108年公共建築物無障礙生活環境及騎樓整平示範計畫業務督導考核

【成 果 報 告】

委託單位： 內 政 部 營 建 署
承辦單位： 財團法人台灣建築中心

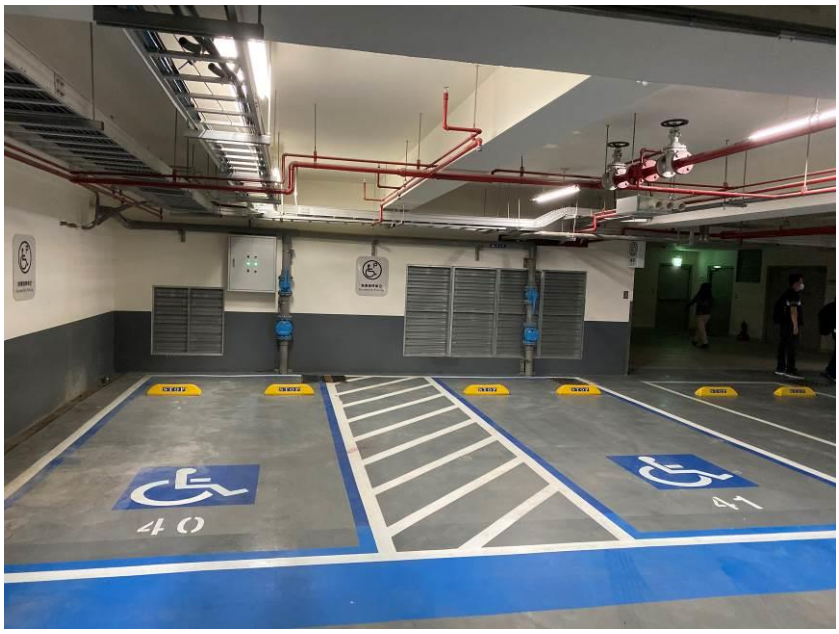
無意見。	
督導委員建議事項	
1.操場旁樓梯平台高低差建議設置警示設施。 2.廁所盥洗室之門重量太重，建議改善。

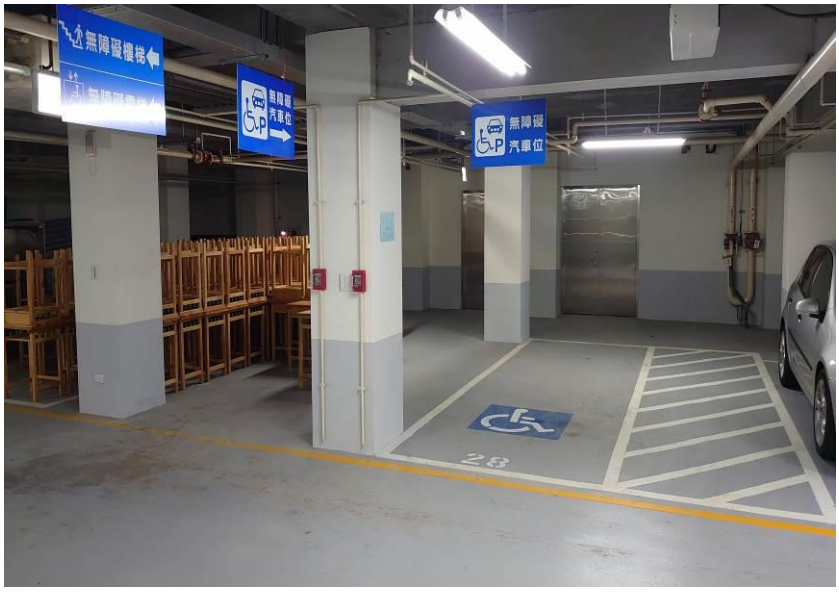
督導委員建議事項	
1. 建議廁所門鎖應依規範改善。 2. 建議樓梯標誌應符合無障礙設施設計規範附錄之相關規定。 3. 建議廁所標誌應符合無障礙設施設計規範附錄之相關規定。 4. 建議門口配置圖除了文字以外應加以圖示標註，並加強標示「現在位置」。

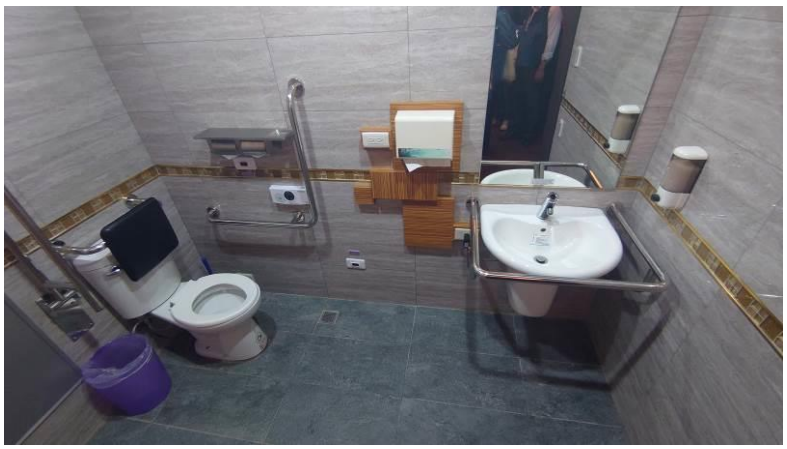
1. 建議電梯標誌應使用固定式。
2. 建議廁所標誌應符合無障礙設施設計規範附錄圖示。
3. 建議 3 樓廁所門鎖應使用撥扣式。
4. 建議撤除無障礙客房門口標誌。

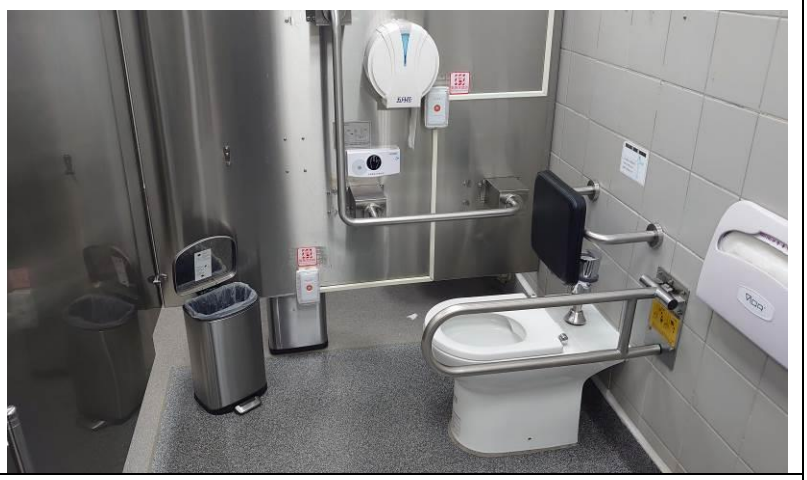
1. 建議廁所標誌應符合無障礙設施設計規範附錄圖示。
2. 建議男女廁所的門鎖調整為撥扣式。
3. 建議停車位標誌應符合無障礙設施設計規範附錄圖示。
4. 建議全區引導標誌應符合無障礙設施設計規範附錄圖示。

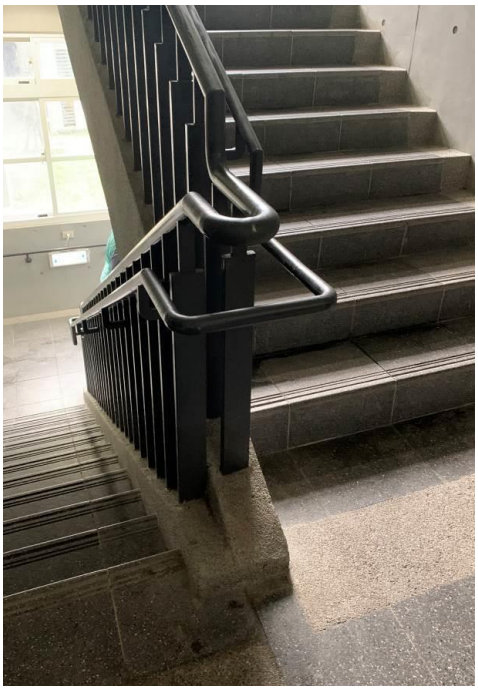
無障礙設施、設備部份	
(1)樓梯/扶手與欄杆/水平延伸：現場與圖面不符。

(2)無障礙標誌/通則/標誌：無障礙標誌應符合圖 902.1 規定。	
督導委員建議事項	
(1)建議水溝蓋上方增設孔隙小於 1.3 公分細網。 (2)建議室內舞台坡道入口處須順平。

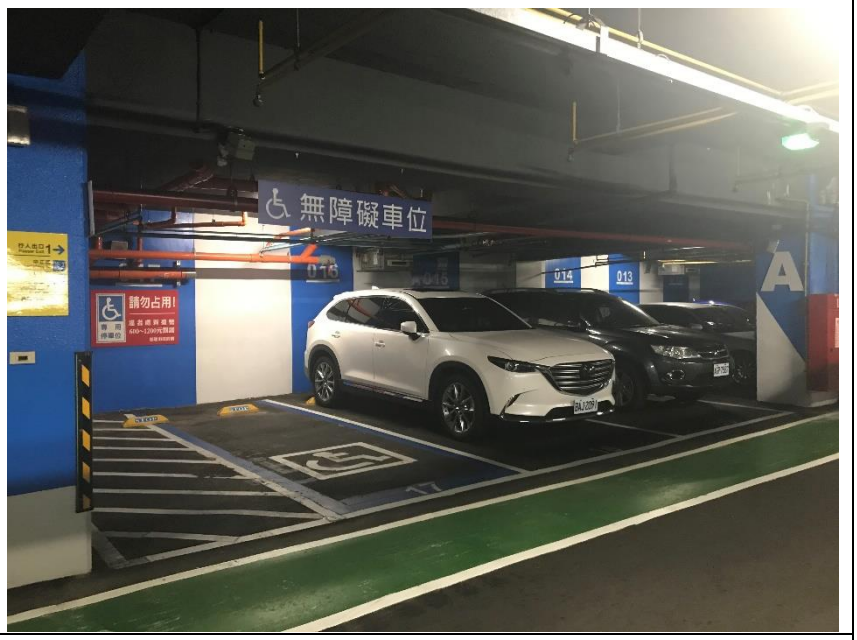
督導委員建議事項	
1. 建議加強檢視全區及各項目之引導標誌。

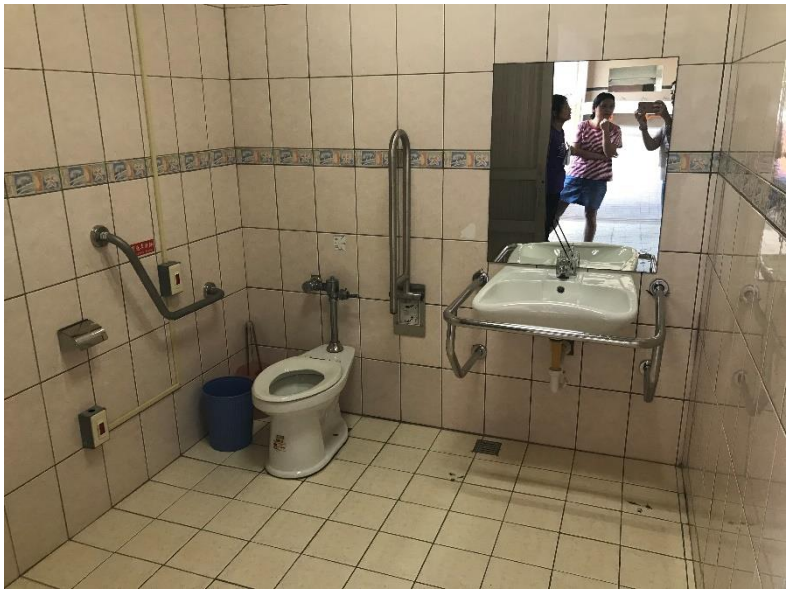
(2)廁所盥洗室/馬桶及扶手/側邊 L 型扶手-馬桶側面牆壁裝置扶手時，應設置 L 型扶手，扶手外緣與馬桶中心線之距離為 35 公分，扶手水平與垂直長度皆不得小於 70 公分，垂直向之扶手外緣與馬桶前緣之距離為 27 公分，水平向扶手上緣與馬桶座面距離為27公分。

督導委員建議事項	
建議加強全區引導標誌。

現場會勘缺失說明（三）	
建築物名稱	新竹市議會
使 用 類 別	G類　辦公、服務類　(G-2)
執 照 日 期	設計：000.00.00　　完工：042.08.03 變更：000.00.00
無障礙設施、設備部份	
(1)廁所盥洗室/馬桶及扶手/可動扶手：馬桶至少有一側為可固定之掀起式扶手。使用狀態時，扶手外緣與馬桶中心線之距離為35 公分，扶手高度與對側之扶手高度相等，扶手長度不得小於馬桶前端且突出部分不得大於15 公分。

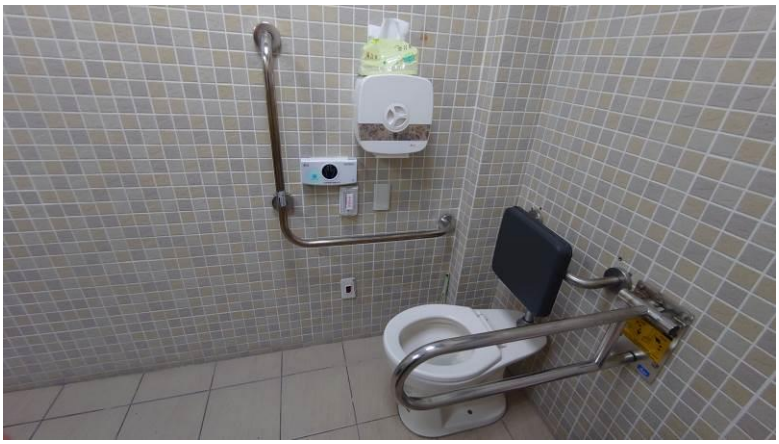
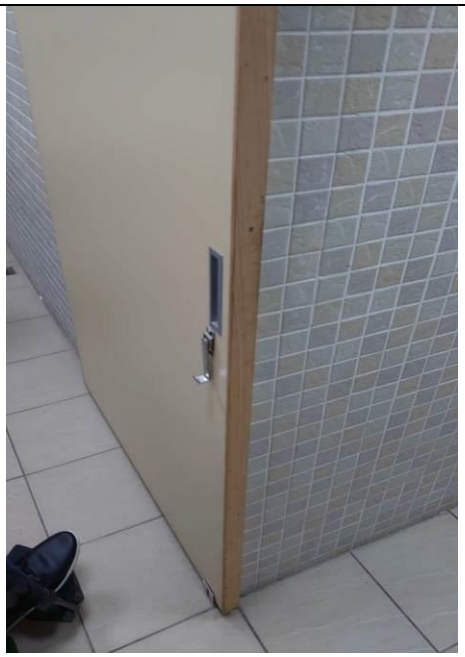
(2)廁所盥洗室/廁所/門：廁所盥洗室空間應採用橫向拉門，出入口之淨寬不得小於 80 公分，且門把距門邊應保持 6 公分，靠牆之一側並應於距門把 3-5 公分處設置門擋，以防止夾手；門扇得設於牆之內外側。

(3)停車空間/汽車停車位/單一停車位：汽車停車位長度不得小於 600 公分、寬度不得小於 350 公分，包括寬 150 公分的下車區，下車區斜線間淨距離為 40 公分以下，標線寬度為 10 公分。	
督導委員建議事項	
1.建議增設廁所引導標誌。 2.建議改善電梯無障礙標誌。

現場會勘缺失說明（四）	
建築物名稱	北區行政大樓
使 用 類 別	G類　辦公、服務類　(G-2)
執 照 日 期	設計：088.02.05　　完工：090.10.20 變更：000.00.00
無障礙設施、設備部份	
(1)無障礙通路/扶手/扶手設置-端部處理：扶手端部應作防勾撞處理，並視需要設置可供視障者辨識之資訊或點字。

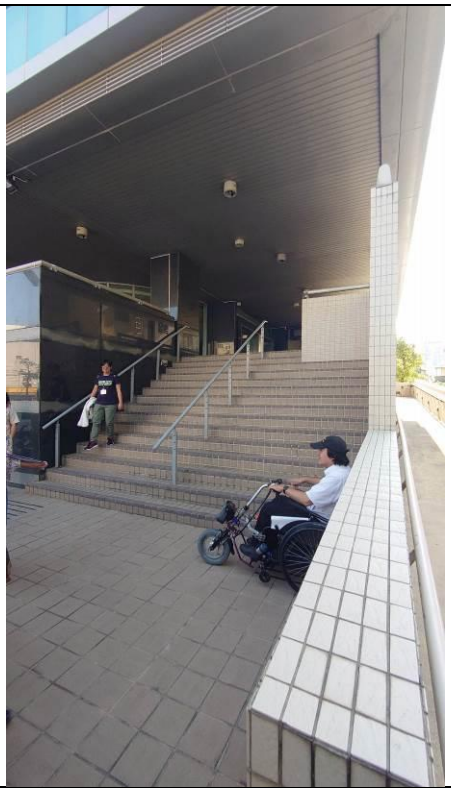
(2)樓梯/扶手與欄杆/水平延伸：樓梯兩端扶手應水平延伸30公分以上，並作端部防勾撞處理，扶手水平延伸，不得突出於走道上；另中間連續扶手，於平台處得不需水平延伸。

1.電梯缺語音裝置建議改善。
2.建議電梯垂直立牌應設置明顯處。
3.通往停車位出入門口有門檻建議改善。

現場會勘缺失說明（五）				
縣 市 別	新竹市政府			
騎樓路段	新竹市東門街 80 號~96 號(騎樓)

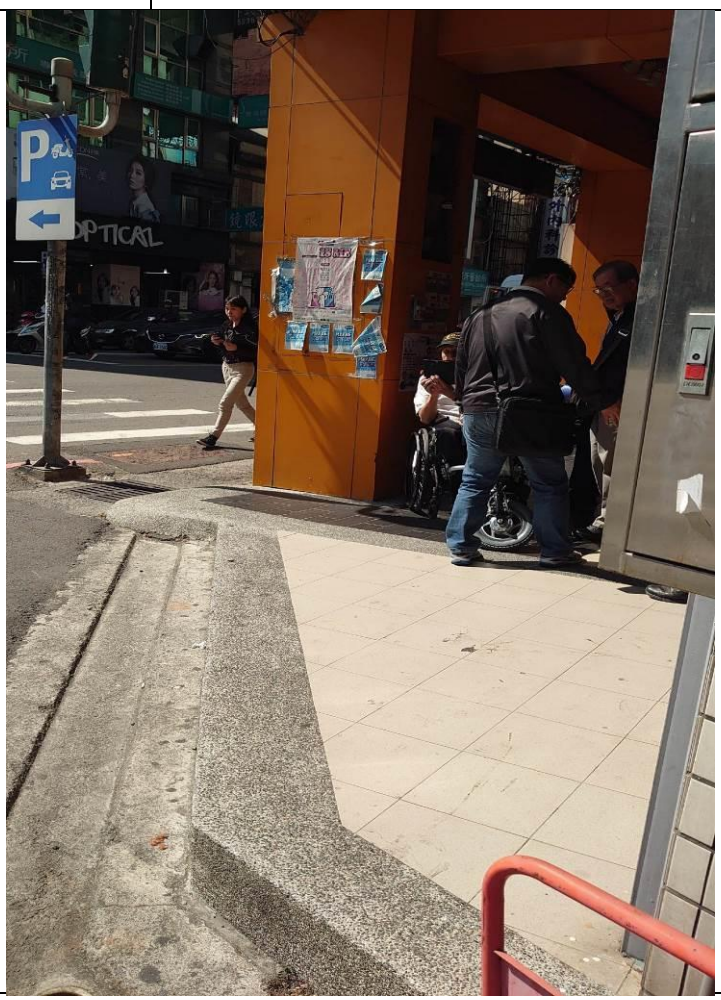
騎樓整平現場會勘項目表				
項　　目	地面順平	坡道處理	水溝蓋方向	其他
不合格項目	╳			╳
備　　註	1.道路連接騎樓入口處應順平，建議設置警示設施。 2.店面與騎樓有高低差，斜坡不能外凸。 3.尾端坡度太陡，未設有替代路徑。

現場會勘缺失說明（二）	
建築物名稱	嘉義市銀河非營利幼兒園
使 用 類 別	D 類　學校類　(D-3)
執 照 日 期	設計：077.07.15　完工：078.06.27 變更：107.01.30
無障礙設施、設備部份	
無意見。

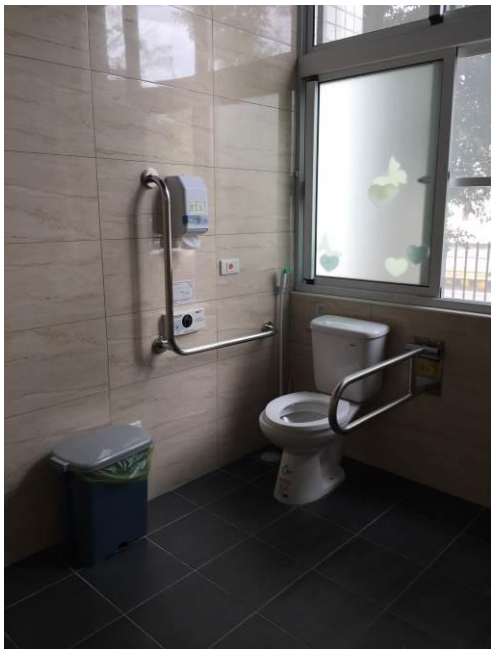
督導委員建議事項	
(1)建議改善男廁小便斗之使用空間。

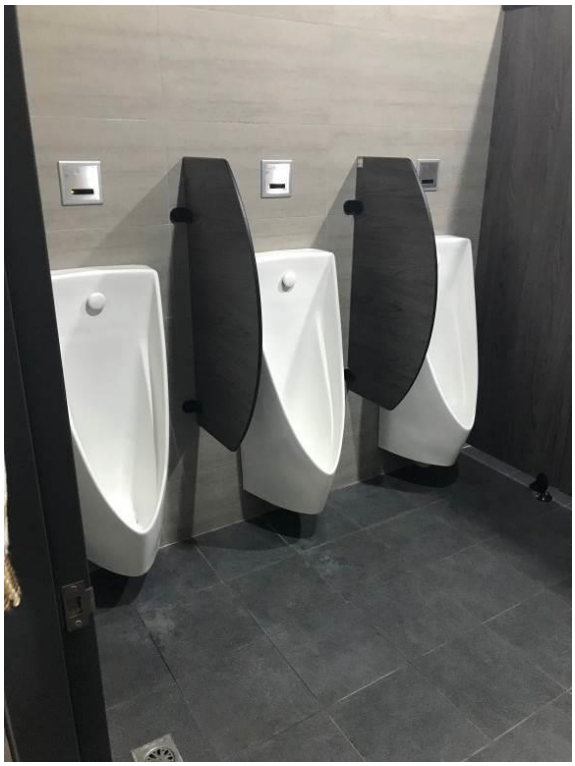
無障礙設施、設備部份	
(1)廁所盥洗室/馬桶及扶手/沖水控制：沖水控制可為手動或自動，手動沖水控制應設置於 L 型扶手之側牆上，距馬桶前緣往前 10 公分及馬桶座面上約 40 公分處。	
(2)小便器/扶手：小便器二側及前方應設置扶手，垂直牆面之上側扶手上緣距地板面 85 公分、垂直牆面之下側扶手下緣與地板面距離為 65-70 公分；平行牆面之扶手上緣距地板面 120 公分；兩垂直牆面扶手之中心線距離為 60 公分，長度為 55 公分；兩側垂直地面之扶手距離牆壁之距離為 25 公分。

督導委員建議事項	
1.建議廁所盥洗室鏡子依照規範改善。 2.建議廁所盥洗室門把依照規範改善。

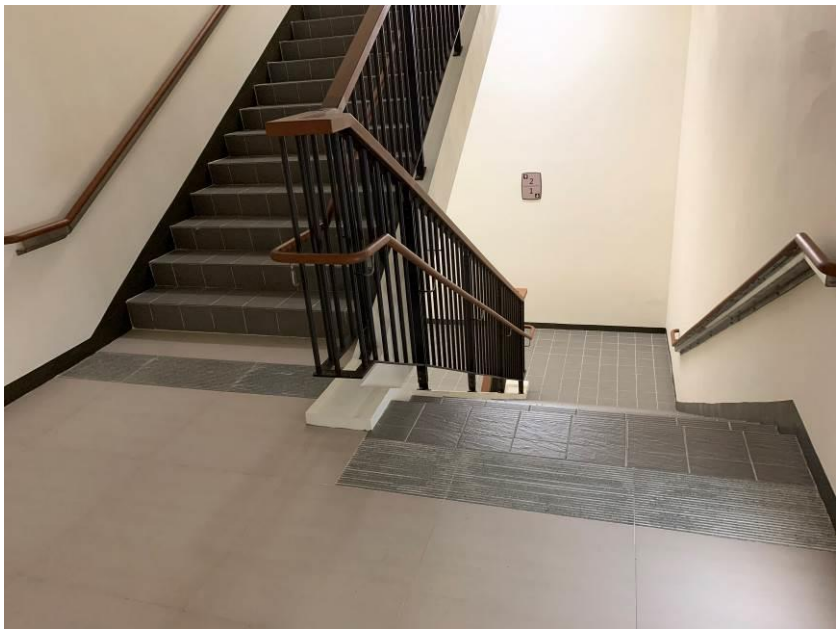
無意見。	
督導委員建議事項	
1. 無障礙設施配置圖建議設置於主要出入口明顯處。

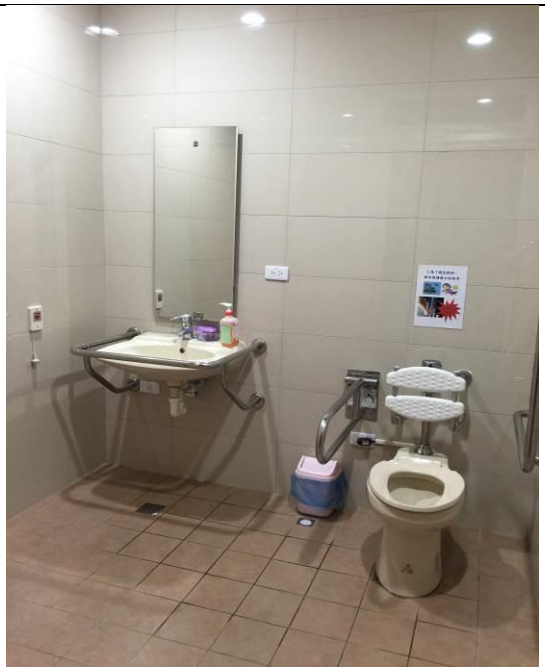
無意見。	
督導委員建議事項	
1. 建議廁所截水溝改方向。

現場會勘缺失說明（三）	
建築物名稱	朴子國小附設幼兒園
使 用 類 別	F 類　幼兒園類　(F-3)
執 照 日 期	建：080.10.23　使：082.05.03 變更：000.00.00

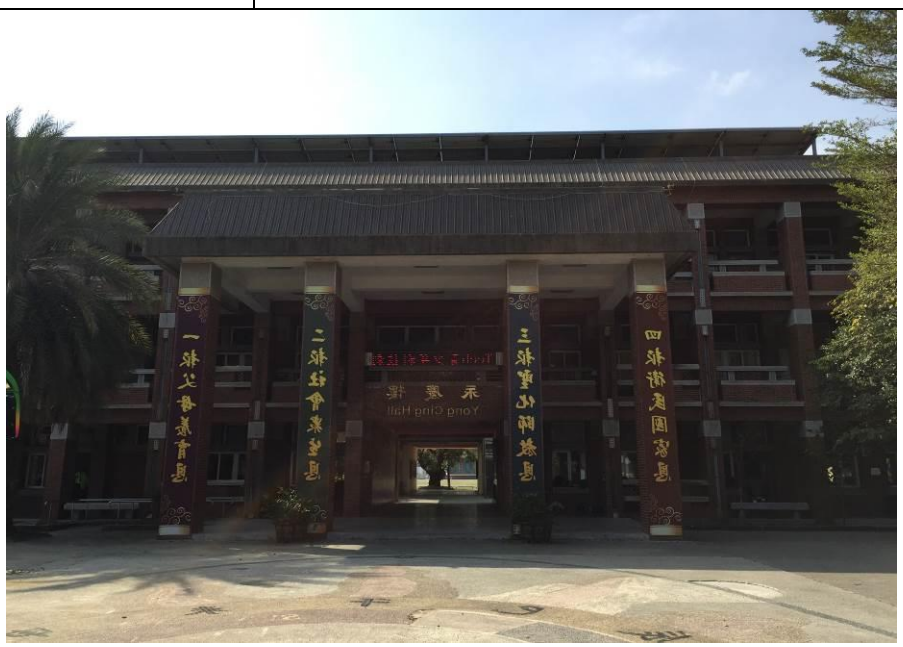
無障礙設施、設備部份	
(1)廁所盥洗室/小便器/扶手：小便器二側及前方應設置扶手，垂直牆面之上側扶手上緣距地板面 85 公分、垂直牆面之下側扶手下緣與地板面距離為 65-70 公分；平行牆面之扶手上緣距地板面 120 公分；兩垂直牆面扶手之中心線距離為 60 公分，長度為 55 公分；兩側垂直地面之扶手距離牆壁之距離為 25 公分。

(2)廁所盥洗室/馬桶及扶手/側邊 L 型扶手：馬桶側面牆壁裝置扶手時，應設置 L 型扶手，扶手外緣與馬桶中心線之距離為 35 公分，扶手水平與垂直長度皆不得小於 70 公分，垂直向之扶手外緣與馬桶前緣之距離為 27 公分，水平向扶手上緣與馬桶座面距離為 27 公分。	
(3)廁所盥洗室/通則/位置：廁所盥洗室應設於無障礙通路可到達之處。

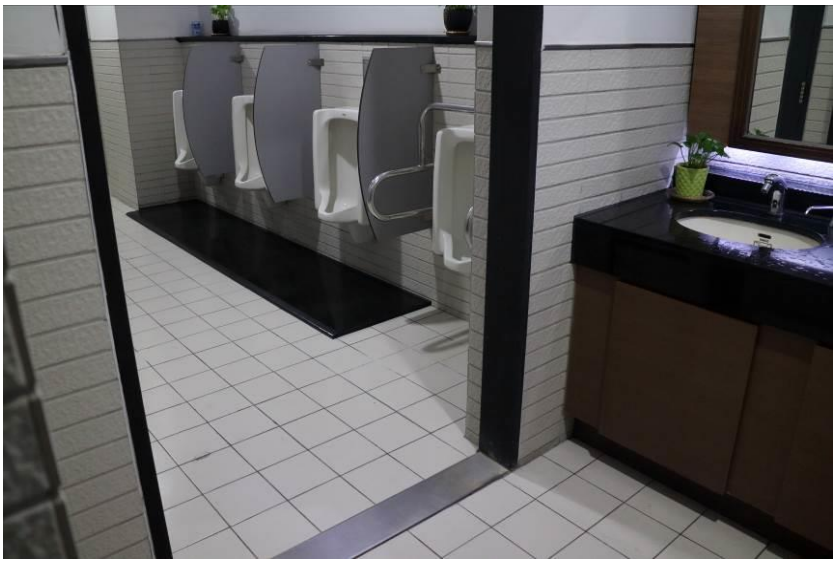
無障礙設施、設備部份	
(1)廁所盥洗室/馬通及扶手/沖水控制：沖水控制可為手動或自動，手動沖水控制應設置於 L 型扶手之側牆上，距馬桶前緣往前 10 公分及馬桶座面上約 40 公分處。	
(2)廁所盥洗室/小便器/扶手：小便器二側及前方應設置扶手，垂直牆面之上側扶手上緣距地板面 85 公分、垂直牆面之下側扶手下緣與地板面距離為 65-70 公分；平行牆面之扶手上緣距地板面 120 公分；兩垂直牆面扶手之中心線距離為 60 公分，長度為 55 公分；兩側垂直地面之扶手距離牆壁之距離為 25 公分。

督導委員建議事項	
1.建議改善全區無障礙引導標誌。 2.建議無障礙標誌應依規範附錄型式。

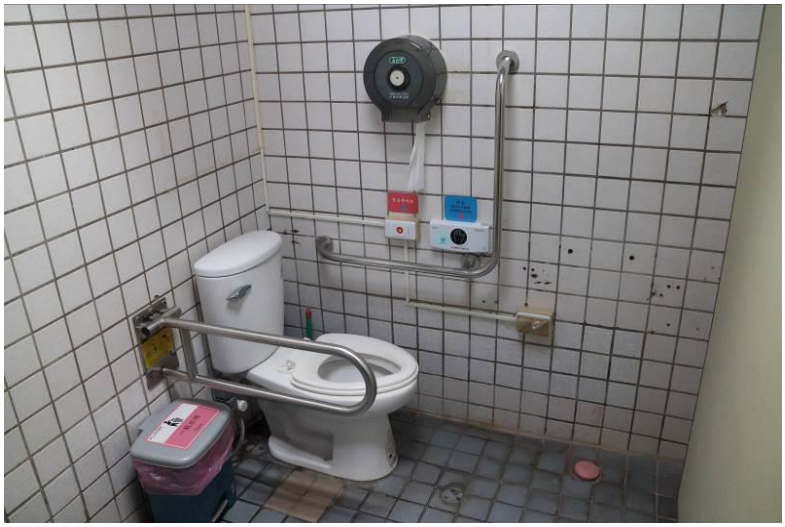
1. 建議廁所低處求助鈴依規範改善。
2. 建議小便器接尿口高度後續更換設備時併同修正。
3. 建議依規範相關規定改善停車位。
4. 建議改善全區引導標誌。
